URGENTE: Aviso de Segurança
Registro ANVISA 10216710347

Sistema DigitalDiagnost C50
Problema com o equilíbrio do deslizador telescópico

28-Fev-2023

Figura 1. Estrutura do deslizador telescópico

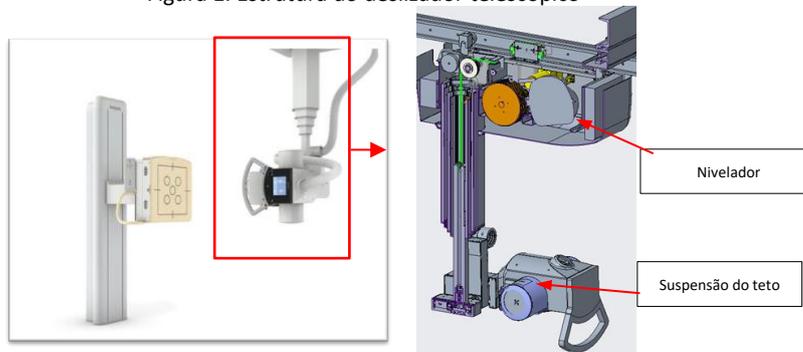
A Philips identificou um problema que pode afetar o sistema DigitalDiagnost C50 se a Manutenção Planeada (MP) não for realizada conforme prescrito nas Instruções de Uso (IFU). Se a MP não for realizada anualmente no deslizador telescópico, conforme definido nas Instruções de Uso (IFU), haverá uma perda de força de tensão do nivelador do transportador telescópico devido ao desgaste normal; como resultado, há o risco de a suspensão do teto do sistema DigitalDiagnost C50 descer inadvertidamente caso a alimentação do sistema seja interrompida, o que pode causar lesões em pacientes e usuários (Consulte a figura 1).

- Siga o Programa de Manutenção Planejada no Adendo às Instruções de Uso no Anexo A do presente aviso para usar o(s) seu(s) sistema(s) com segurança.
- Se a suspensão do teto não puder se manter na posição atual por si só e descer após o desligamento da alimentação do sistema, entre em contato com o representante local da Philips para realizar a manutenção do deslizador telescópico.
- Adicione este *Aviso de Segurança URGENTE* à documentação do(s) seu(s) sistema(s).
- Preencha o Formulário de Resposta do Cliente em anexo e devolva-o para confirmar que os usuários

A manutenção planejada do Deslizador Telescópico deve ser realizada rotineiramente todo ano, algo essencial para manter um contrapeso suficiente da CS (Suspensão de Teto). Com um contrapeso inadequado, a CS pode ter um movimento inesperado e expor o paciente à situação perigosa de "espremer/prender uma pessoa entre a CS e outro equipamento", resultando em lesões ao paciente, como fratura(s), concussão, hematoma, contusão, hematoma, dor etc.
